## **2. Ergänzung zu UVP-Bericht / LBP im Planfeststellungsverfahren nach WHG**

**Wasserrechtliches Planfeststellungsverfahren  
Erweiterung Baggersee „Waldmatt“ Kippenheimweiler  
Stadt Lahr, Ortenaukreis**

**Vogel-Bau GmbH  
Dinglinger Hauptstraße 28  
77933 Lahr/Schwarzwald**

Abbildung 1: Reliefkarte am Nordrand des Baggersees nach Vermessung Vogel-Bau 2021

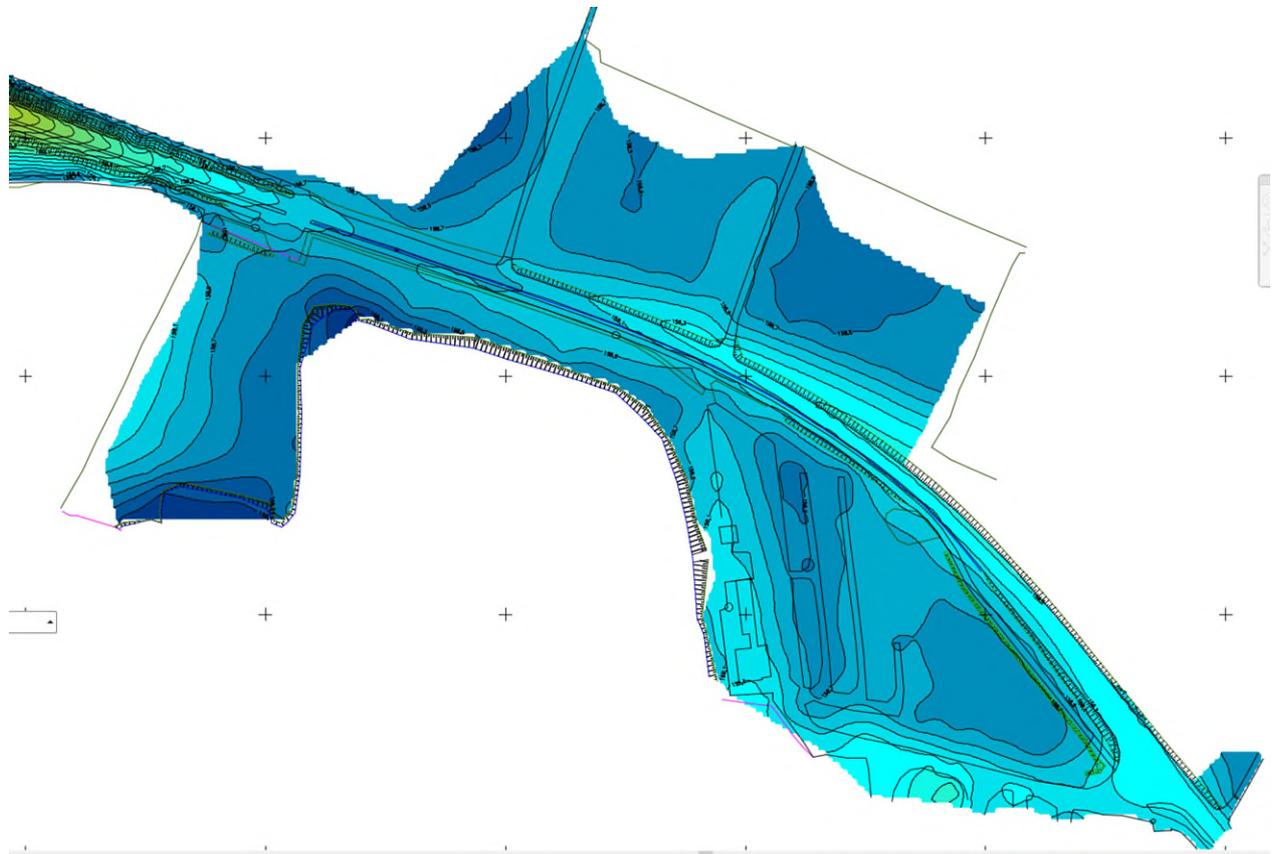
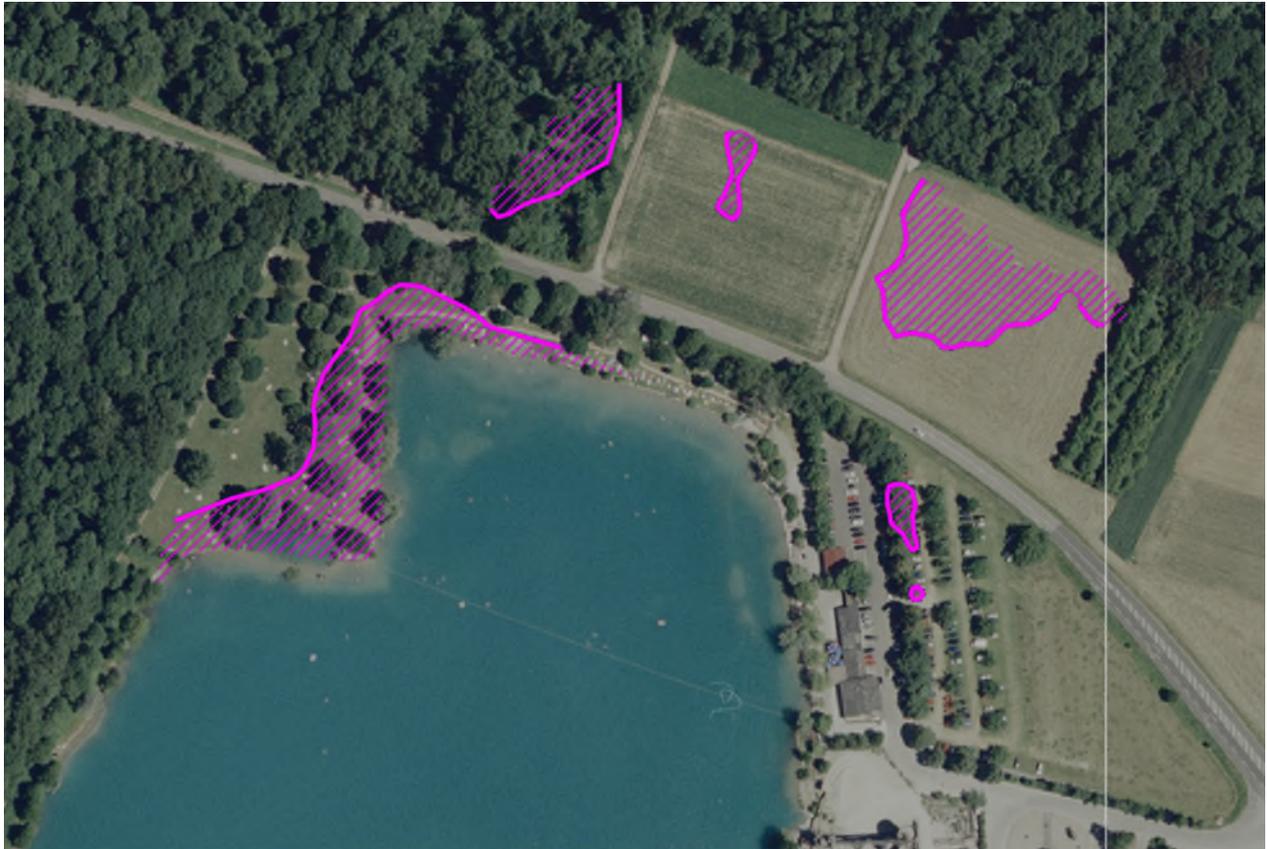
Die Untere Wasserbehörde wünscht weitere Erläuterungen zu folgenden Punkten:

- Seespiegelkipfung
- Pegelstände / hydraulische Verhältnisse.

Zusätzlich werden im Folgekapitel Angaben zur potenziellen Überschwemmungssituation im Bereich der Kreisstraße nördlich des Baggersees gemacht.

Im Hochwasserfalle (höchstes Hochwasser im Zeitraum 2000-2023 158,41 m üNN, berechnete Kippung im Planzustand auf 158,47 m üNN) besteht geringe Hochwassergefahr im nördlichen Uferbereich. Zur besseren Abschätzung der Auswirkungen wurde das gefährdete Gebiet (insbesondere Freibad, Kreisstraße) nördlich des Baggersees 2021 durch die Firma Vogel-Bau vermessen (s. Abbildung 1). Die nördlich angrenzende Kreisstraße liegt auf Niveau ca. 159 m.

Im Falle eines angenommenen Hochwassers von 158,5 m üNN bleiben die nördliche Freibadwiese und die Kreisstraße trocken (s. Abbildung 2). Die tiefste Stelle der Kreisstraße im Wirkungsbereich des Baggersees liegt bei 158,8 m üNN, also 30 cm über dem angenommenen Hochwasser.

Es wird (theoretisch) ca. die halbe Freibadwiese überschwemmt, dazu am tiefsten liegende Mulden in Wald- und Ackerflächen nördlich des Straßendamms. Der Abstand der Hochwasserlinie Baggersee bis zur Fahrbahn der Kreisstraße beträgt 17 m.
